WYJAŚNIENIA DO PRZETARGU NIEOGRANICZONEGO NA

Budowę boiska sportowego w Koziebrodach – etap II i III
numer sprawy: RRG.341-21/2009

Zapytania wykonawców dotyczące przetargu i odpowiedzi Zamawiającego:

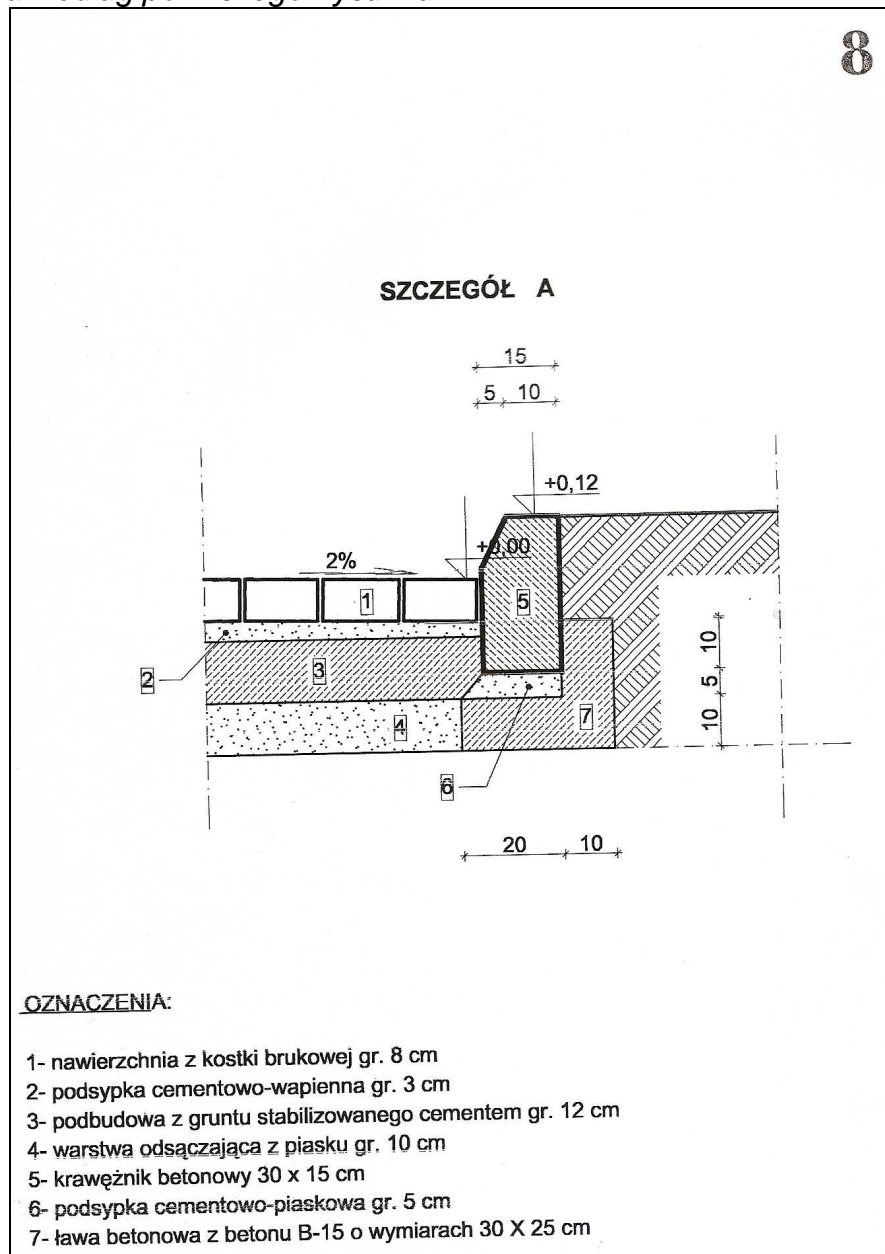
Jaka jest konstrukcja nawierzchni parkingu (jaka jest podbudowa)?

Nawierzchnia według poniższego rysunku.

Do kosztorysu należy dodać następujące pozycje:

Opis i wyliczenia	j.m.	Poszcz.
<i>Podbudowa z gruntu stabilizowanego cementem gr 12 cm.</i>	<i>m²</i>	<i>127,000</i>
<i>Warstwa odsączająca z piasku gr 10 cm.</i>	<i>m²</i>	<i>127,000</i>
<i>Ława betonowa z betonu B-15 o wymiarach 30 x 25 cm.</i>	<i>m</i>	<i>60,80</i>
